OPERE DI MESSA IN SICUREZZA, COMPLETAMENTO RIPROFILATURA
E COMPENSAZIONE AMBIENTALE DELLA DISCARICA DI PIAVE NUOVO A JESOLO

**PROCEDURA DI SCREENING VIA
INTEGRAZIONI**

Nota della Città Metropolitana di Venezia prot. 53379 del 13.07.2018

RELAZIONE GENERALE

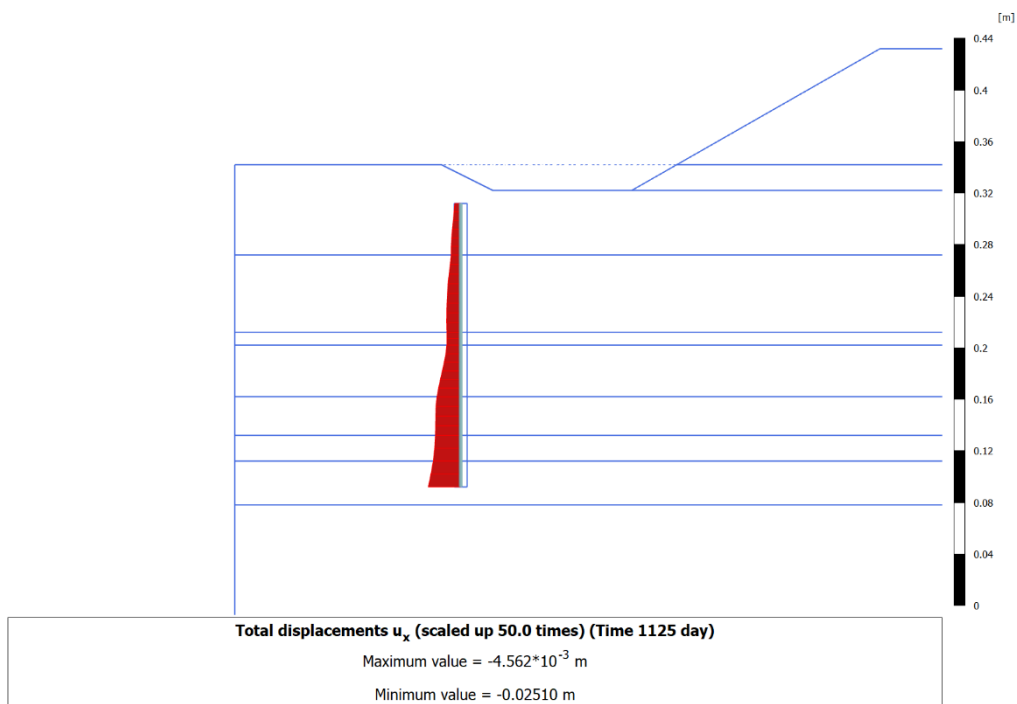
4a. TENUTA DEL DIAFRAMMA PERIMETRALE

Per verificarne la stabilità a seguito della realizzazione prevista dai nuovi rilevati di discarica, si è proceduto all'inserimento dell'elemento di diaframma all'interno della modellazione geotecnica già eseguita nel progetto presentato.

- Il diaframma risulta ubicato all'esterno delle superfici di potenziale scorrimento determinate con la teoria di Mohr-Coulomb e quindi in aree con terreni stabili;
- Le sollecitazioni di taglio normalizzato al termine della costruzione del rilevato risultano inferiori a 0,3 KN/m².

- Il massimo spostamento alla base del diaframma risulta pari a 2,5 cm:

I valori di deformazione e sollecitazione risultano perfettamente compatibili con le caratteristiche del diaframma plastico esistente.

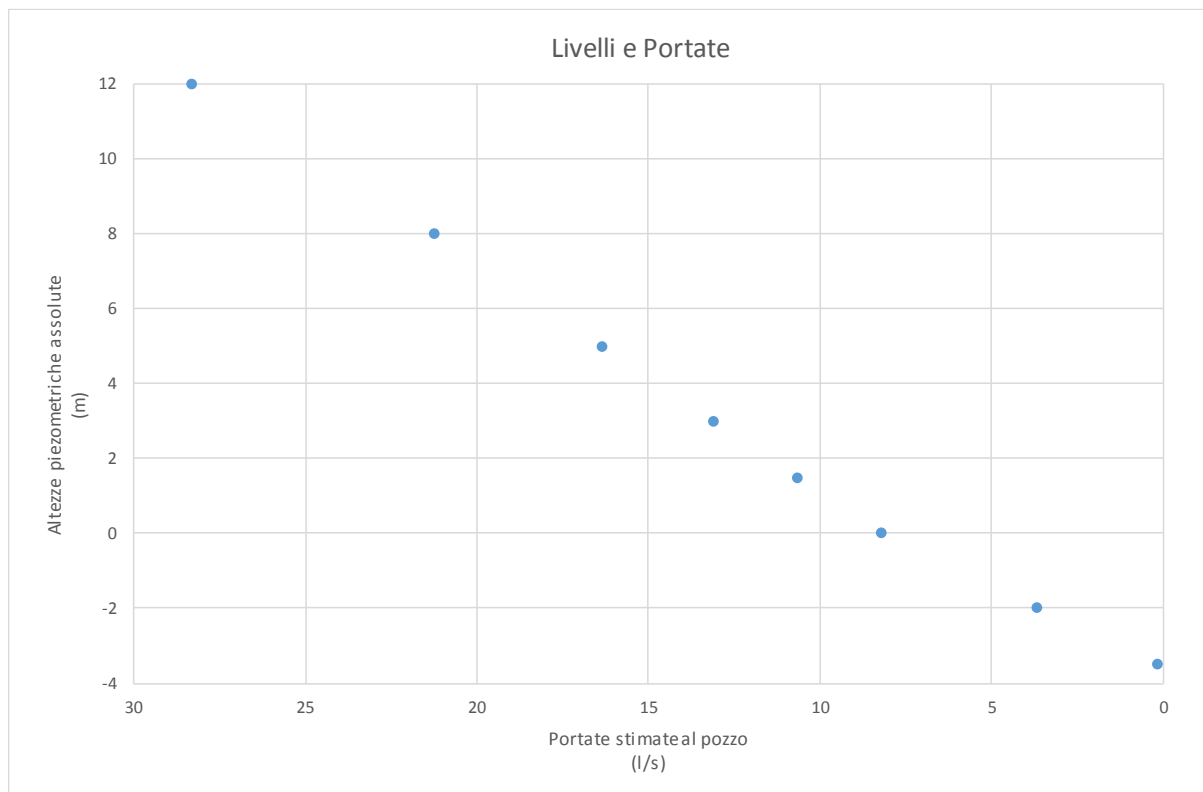
4b. SISTEMA DI DRENAGGIO DEL PERCOLATO DELLA VECCHIA DISCARICA

Per valutare l'efficacia del sistema di drenaggio nel suo complesso occorre pertanto far riferimento al sopra esposto modello "a larga scala" costituito, appunto, da un acquifero confinato con pozzi verticali drenanti.

Occorre infine osservare come il concetto idrologico di "raggio di influenza" (cioè quella distanza oltre la quale gli effetti di un'opera di captazione in un acquifero assumono dimensioni trascurabili) si desume dalla modellazione idrodinamica (con risoluzione dell'equazione di Darcy) di una falda alimentata continuamente da monte: tale modello non corrisponde assolutamente a quello dell'acquifero confinato considerato con dimensioni paragonabili a quelle dell'interasse dei pozzi di drenaggio.

Per tale modello idraulico assume, invece, adeguata rappresentatività la configurazione riconducibile ad una falda freatica soggetta ad un dislivello piezometrico pari alla differenza tra la quota freatica stessa ed il fondo del pozzo (che si assume di mantenere costantemente vuoto stante la presenza della pompa sommersa).
